MCS.RI.3301.3.2021

### **Przebudowa i rozbudowa Lodowiska Miejskiego w Bełchatowie wraz z budową infrastruktury towarzyszącej oraz rozbiórka pomieszczenia na rolbę**

Działając na podstawie art. 284 ust. 2 ustawy z dnia 11 września 2019 r. - Prawo zamówień publicznych (t. j. Dz. U. z 2021 r. poz. 1129 ze zm.) zamawiający przekazuje wyjaśnienia do treści SWZ.

Przykładowe rozwiązanie:

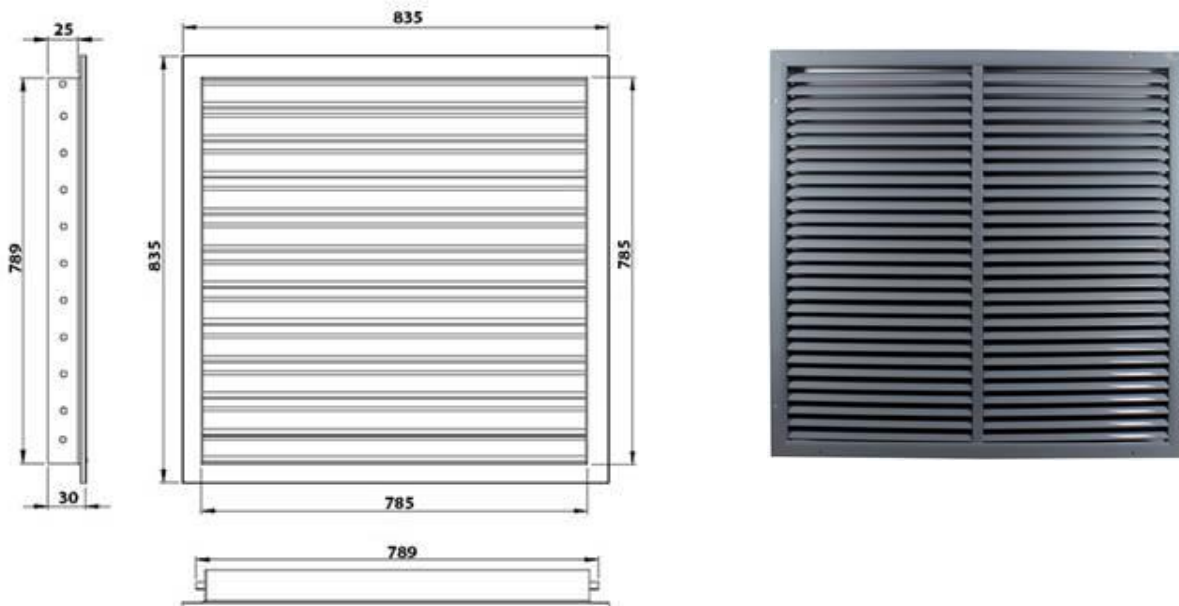
2. Proszę o doprecyzowanie:
  - 2.1. wg rysunku P.B. elewacja wsch i zach w ścianach szczytowych lodowiska znajdują się 4[szt] czerpni powietrza, których brak w przedmiarach robót. Czy należy wykonać? Jeśli tak, prosimy o podanie parametrów urządzeń.

Zastosować należy aluminiowe kratki wentylacyjne z żaluzjami stałymi o wymiarach 800x800mm. Dopuszcza się również kratki ze stali ocynkowanej, malowane proszkowo.
